BOLLETTINO - BULLETIN

MODELS: BC 240 D - DS 2400 D Multifunction

SUBJECT: New Ø 24/26 mm adaptor joint

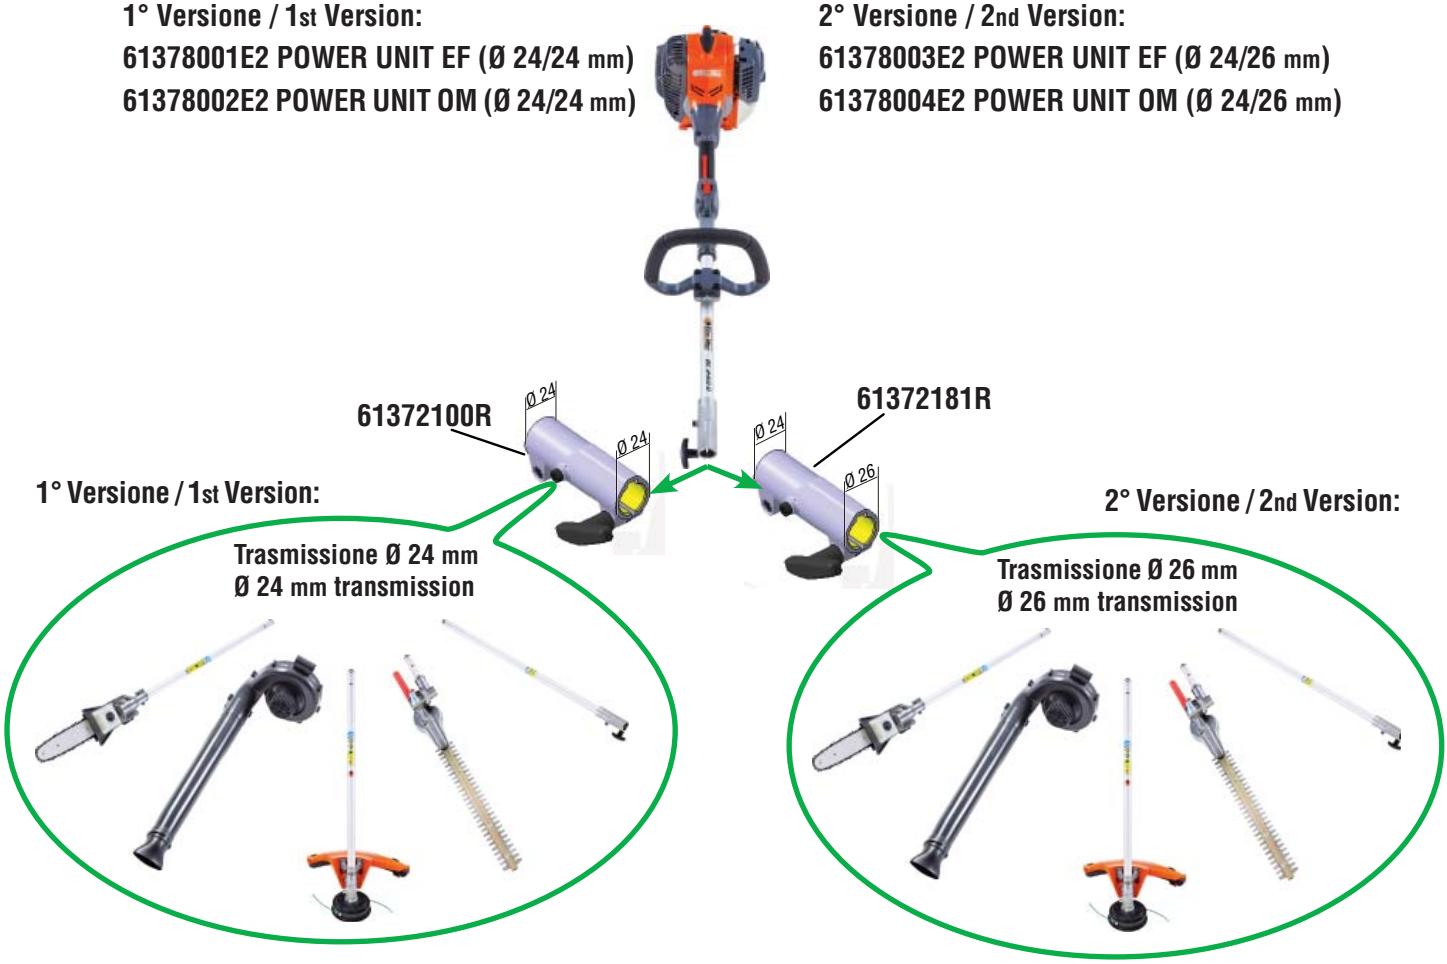
DESCRIPTION: To grant the assembly of the new accessories (Ø 26 mm transmission tube) on BC 240 D - DS 2400 D, first version, equipped with Ø 24/24 mm transmission tube, a new Ø 24/26 mm adaptor joint, p/n 61372181R, has been introduced as standard equipment on second version machines

PARTS AVAILABILITY: The new Ø 24/26 mm adapator joint p/n 61372181R will be available from december 2016. The Ø 24/24 mm adaptor joint p/n 61372100R continue to be available as a spare parts

1° Versione / 1st Version:
61378001E2 POWER UNIT EF (Ø 24/24 mm)
61378002E2 POWER UNIT OM (Ø 24/24 mm)

2° Versione / 2nd Version:
61378003E2 POWER UNIT EF (Ø 24/26 mm)
61378004E2 POWER UNIT OM (Ø 24/26 mm)

SUBJECT: New Ø 24/26 mm adaptor joint

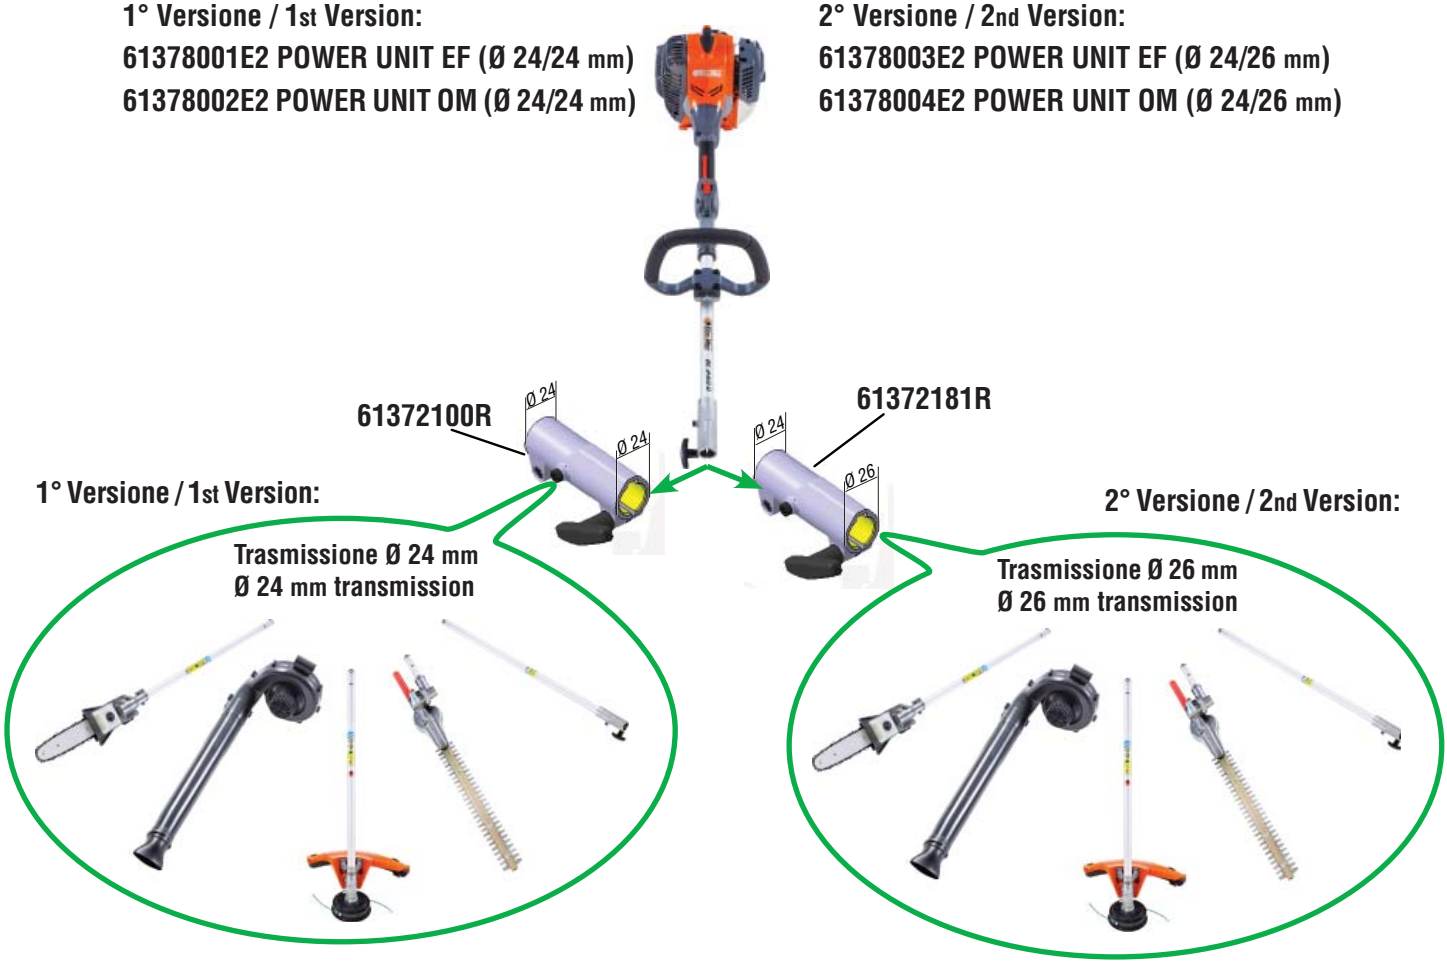
BESCHREIBUNG: Für die Montage der neuen Anbaugeräte (26 mm Schaftrohr) an die Geräte Version 1 (24/24 mm Schaft), wurde ein Adapter Art-Nr.: 61372181R eingeführt dieser ist in Version 2 Serienmässig

VERFÜGBARKEIT DER ERSATZTEILE: Der neue Adapter Art-Nr.: 61372181R ist ab Dez. 2016 verfügbar, der Adapter (24/24 mm) 61372100R ist weiterhin verfügbarr

DESCRIPTION: To grant the assembly of the new accessories (Ø 26 mm transmission tube) on BC 240 D - DS 2400 D, first version, equipped with Ø 24/24 mm transmission tube, a new Ø 24/26 mm adaptor joint, p/n 61372181R, has been introduced as standard equipment on second version machines

1° Versione / 1st Version:
61378001E2 POWER UNIT EF (Ø 24/24 mm)
61378002E2 POWER UNIT OM (Ø 24/24 mm)

2° Versione / 2nd Version:
61378003E2 POWER UNIT EF (Ø 24/26 mm)
61378004E2 POWER UNIT OM (Ø 24/26 mm)

SUBJECT: New Ø 24/26 mm adaptor joint

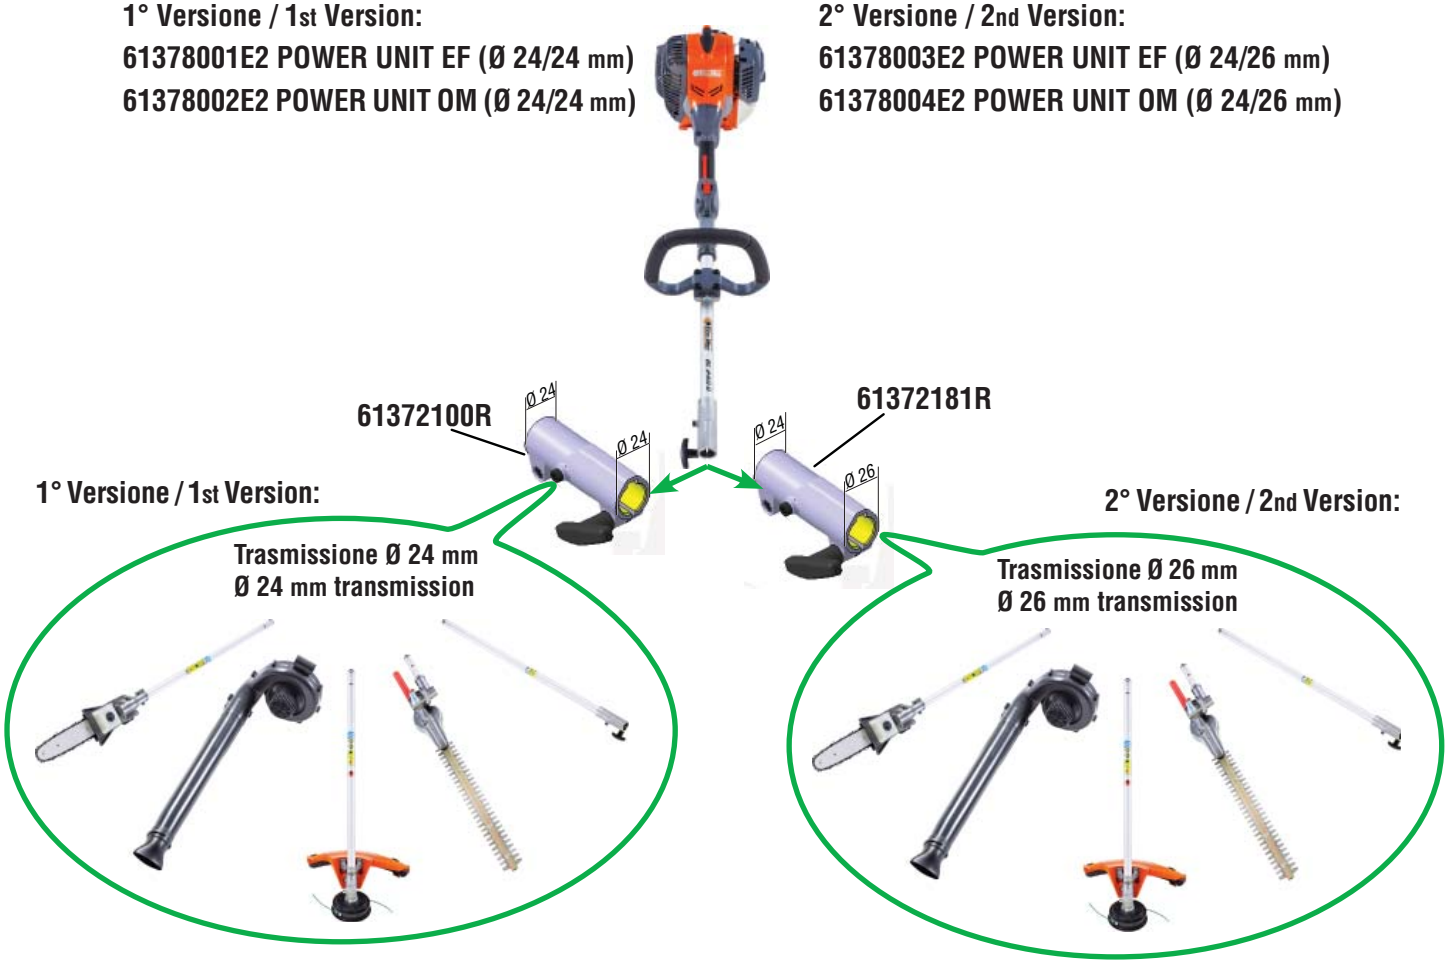
DESCRIPCIÓN: Para garantizar la utilización de los nuevos accesorios (tubo transmisión de Ø 26 mm) sobre las maquinas BC 240 D -DS 2400 D primera version con tubo transmision Ø 24/24 mm se ha introducido un nuevo casquillo adaptador de Ø 24/26 mm cod. 61372181R de serie en la segunda version

DISPONIBILIDAD RECAMBIO: El nuevo casquillo Ø 24/26 mm cod. 61372181R estara disponible en diciembre del 2016. El casquillo Ø 24/24 mm cod. 61372100R seguira estando disponible como repuesto

DESCRIPTION: To grant the assembly of the new accessories (Ø 26 mm transmission tube) on BC 240 D - DS 2400 D, first version, equipped with Ø 24/24 mm transmission tube, a new Ø 24/26 mm adaptor joint, p/n 61372181R, has been introduced as standard equipment on second version machines

1° Versione / 1st Version:
61378001E2 POWER UNIT EF (Ø 24/24 mm)
61378002E2 POWER UNIT OM (Ø 24/24 mm)

2° Versione / 2nd Version:
61378003E2 POWER UNIT EF (Ø 24/26 mm)
61378004E2 POWER UNIT OM (Ø 24/26 mm)

SUBJECT: New Ø 24/26 mm adaptor joint

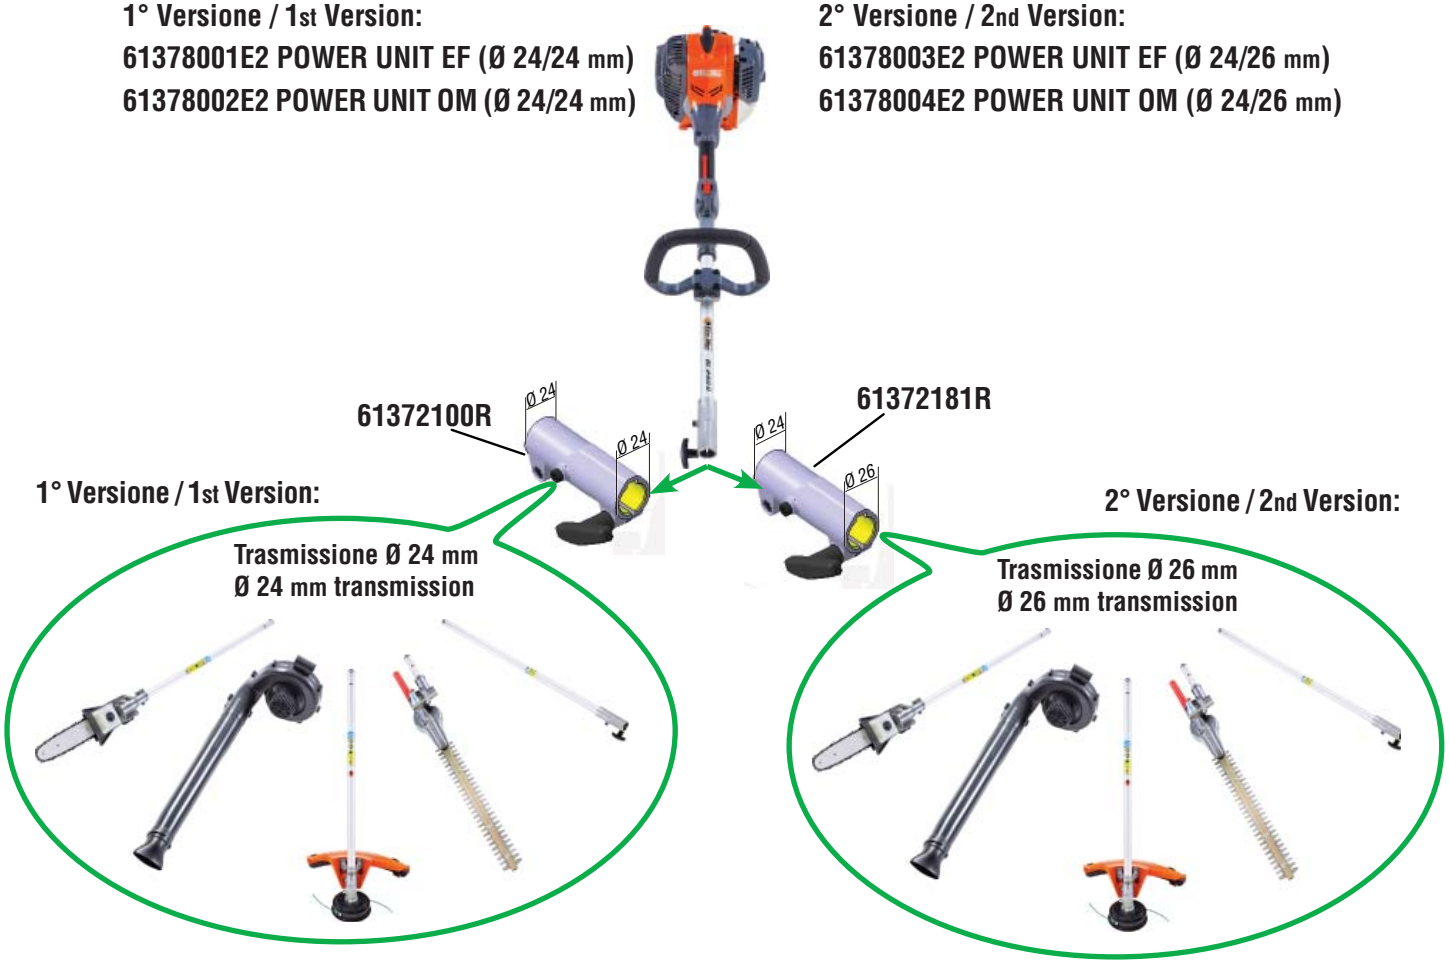
DESCRIPTION: Assurer l'assemblage des nouveaux accessoires (tube de transmission Ø 26 mm) sur BC 240 D - DS 2400 D première version sont équipées d'un tube de transmission Ø 24/24 mm, un nouveau joint d'adaptation Ø 24/26 mm, p/n 61372181R, a été introduit en série sur les machines de deuxième version

DISPONIBILITÉ PIÈCES DÉTACHÉES: Le nouveau raccord adaptateur Ø 24/26 mm p/n 61372181R sera disponible à partir de décembre 2016. Le raccord adaptateur Ø 24/24 mm p/n 61372100R sera encore disponible en tant que pièces de rechange

DESCRIPTION: To grant the assembly of the new accessories (Ø 26 mm transmission tube) on BC 240 D - DS 2400 D, first version, equipped with Ø 24/24 mm transmission tube, a new Ø 24/26 mm adaptor joint, p/n 61372181R, has been introduced as standard equipment on second version machines

1° Versione / 1st Version:
61378001E2 POWER UNIT EF (Ø 24/24 mm)
61378002E2 POWER UNIT OM (Ø 24/24 mm)

2° Versione / 2nd Version:
61378003E2 POWER UNIT EF (Ø 24/26 mm)
61378004E2 POWER UNIT OM (Ø 24/26 mm)
